<b>CONCEPTO TÉCNICO DE AMENAZA RUINA</b>	Código:	GPR-FT-06
		Versión:	02
		Código Documental:

**5.2. PROCESOS POLICIVOS O ADMINISTRATIVOS:** La inspección y el respectivo concepto obedecen a la solicitud hecha por la Alcaldía Local de Chapinero, mediante oficio No. 226-2052-08.

A la fecha la edificación se encuentra habitada, en los anexos de la solicitud la dirección del predio aparece como Calle 63 # 9 – 13; sin embargo, en la visita se pudo verificar que se trata del muro del predio cuya nomenclatura es Calle 63 # 8 - 13.

Foto 3. Fractura del muro en el extremo oriental, Calle 63

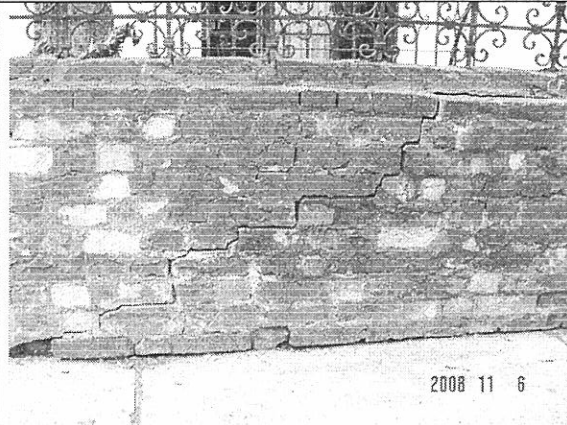
El muro de antejardín presenta fisuras, agrietamientos y fracturas como se puede ver en las fotos 3 y 4, el tramo más afectado es el del extremo oriental, en ese mismo tramo se evidencia deformaciones excesivas y pérdida de verticalidad, las fotos 5 a 8 muestran las deformaciones y la pérdida de verticalidad del muro del extremo oriental.

Se considera que en el estado actual, el daño estructural del muro de antejardín en el tramo sobre la Calle 63 extremo oriental es fuerte y se detectan posibilidades de colapso a corto plazo, mientras que en el tramo sobre la Calle 63 extremo occidental y el tramo sobre la Carrera 9 el daño es moderado.

- Demoler el muro de antejardín en el extremo oriental sobre la Calle 63
- Reparar los sectores que presentan fisuras y agrietamientos en el muro del costado occidental sobre la calle 63 y que continua sobre la Carrera 9
